OGGETTO: MOLINELLA ENERGY srl - Procedimento autorizzatorio unico di VIA relativo al progetto denominato: "Impianto agrivoltaico avanzato "Molinella" di potenza pari a 24,99 MWp localizzato nei comuni di Molinella (BO), Argenta e Portomaggiore (FE)"

OSSERVAZIONI/RICHIESTA DI DOCUMENTAZIONE INTEGRATIVA.

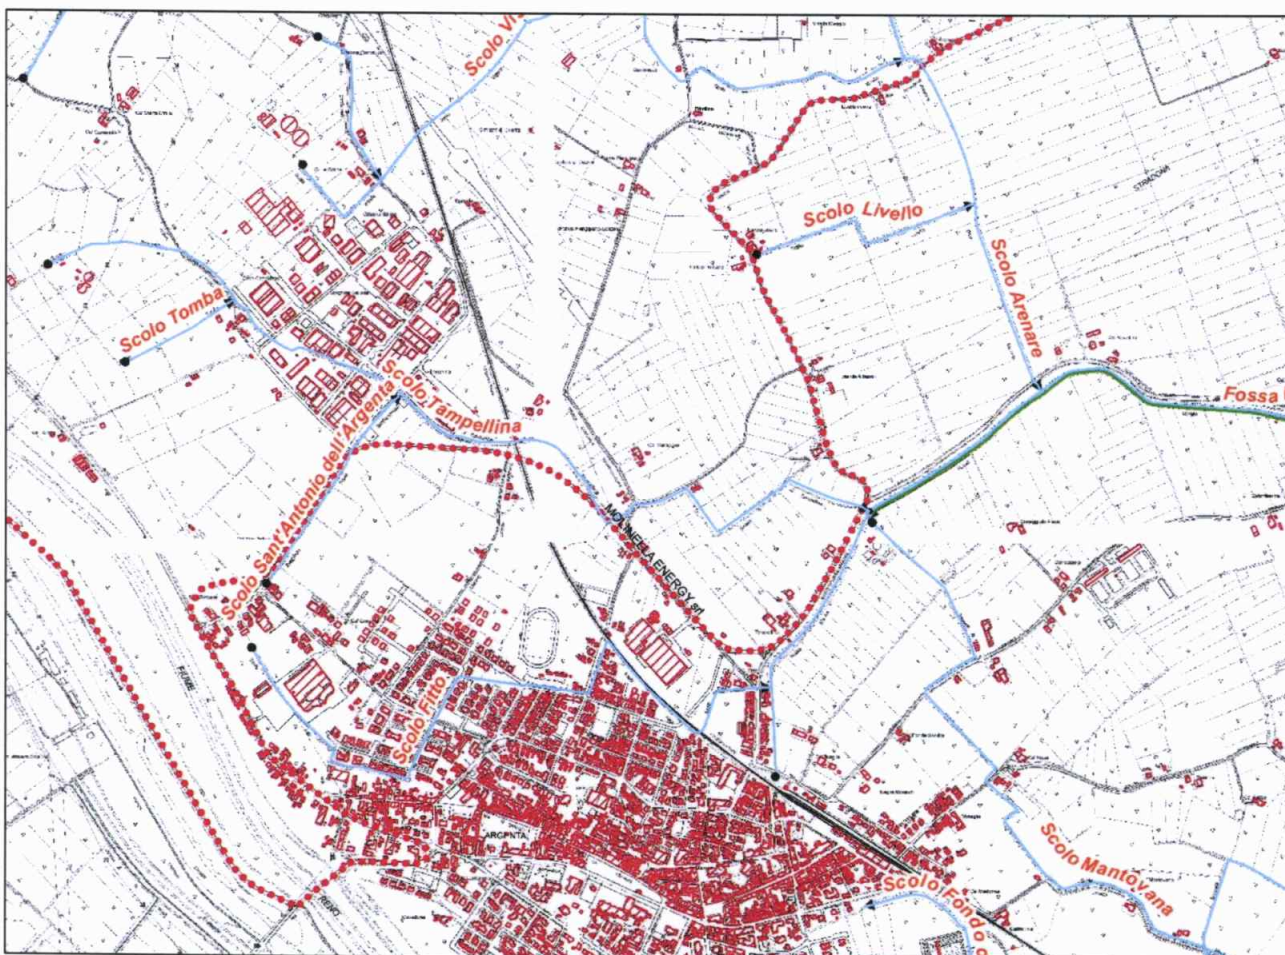
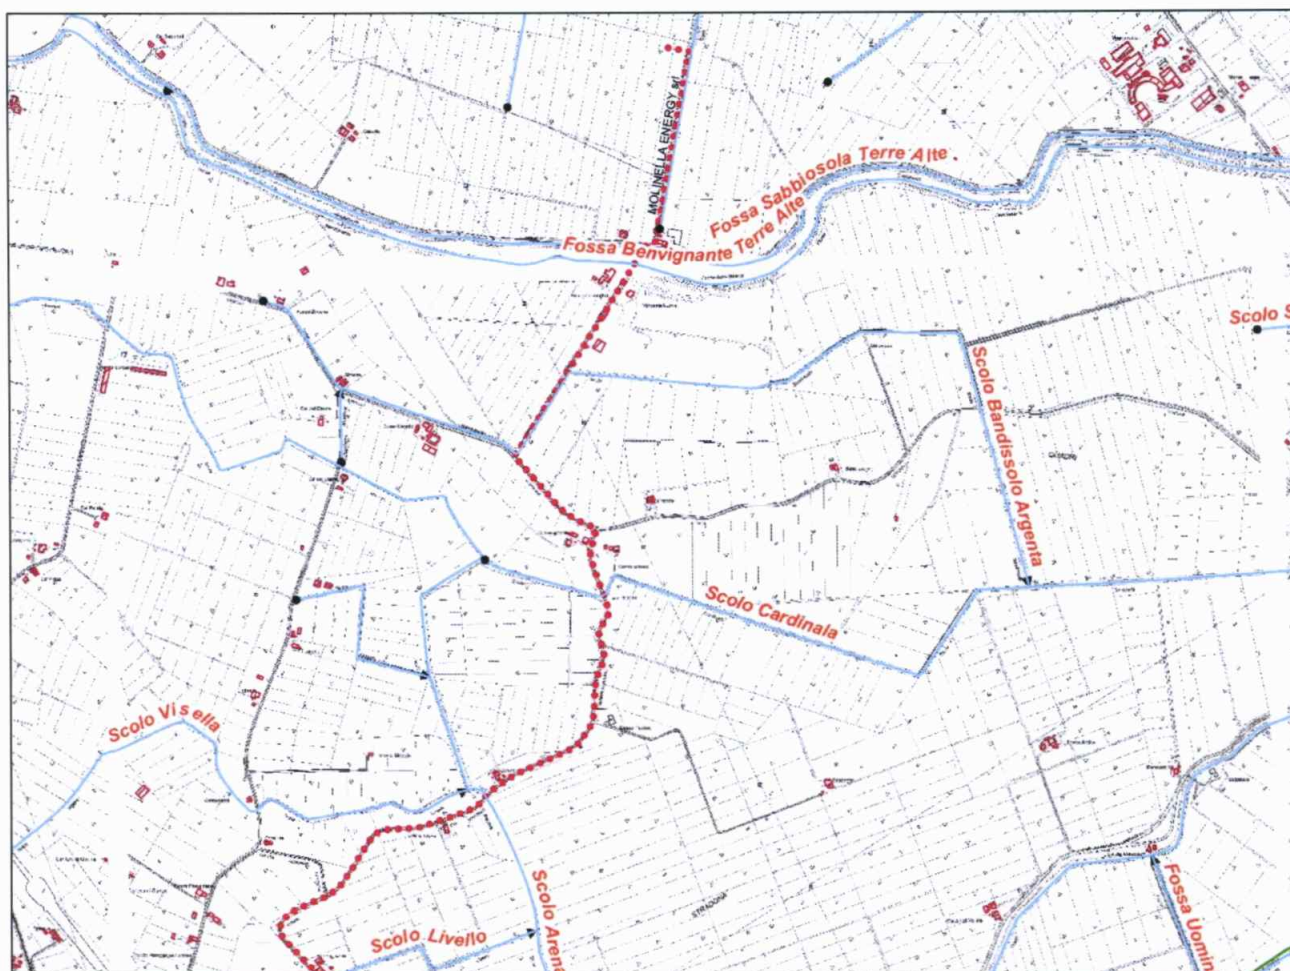
La linea di connessione prevista per il collegamento dell'impianto agrivoltaico alla Rete Elettrica Nazionale sarà realizzata mediante la posa di un cavidotto interrato che, lungo il suo tracciato, andrà ad interferire con alcune strutture idrauliche demaniali in gestione a questo Ente, che vengono di seguito elencate (da sud verso nord).

1. parallelismo interrato a lato dello **SCOLO SANT'ANTONIO DELL'ARGENTA (TRATTO TOMBINATO)**
2. parallelismo interrato a lato dello **SCOLO SANT'ANTONIO DELL'ARGENTA**

3. attraversamento sub-alveo dello **SCOLO SANT'ANTONIO DELL'ARGENTA**
4. attraversamento sub-alveo dello **SCOLO TAMPSELLINA**
5. attraversamento sub-alveo dello **SCOLO ARENARE**
6. attraversamento sub-alveo dello **SCOLO CARDINALA**
7. attraversamento sub-alveo dello **SCOLO BANDISSOLO ARGENTA**
8. parallelismo interrato a lato dello **SCOLO BANDISSOLO ARGENTA**
9. attraversamento sub-alveo della **FOSSA BENVIGNANTE TERRE ALTE**
10. attraversamento sub-alveo della **FOSSA SABBIOSOLA TERRE ALTE**
11. parallelismo interrato a lato dello **SCOLO BANDISSOLO GALAVRONARA**
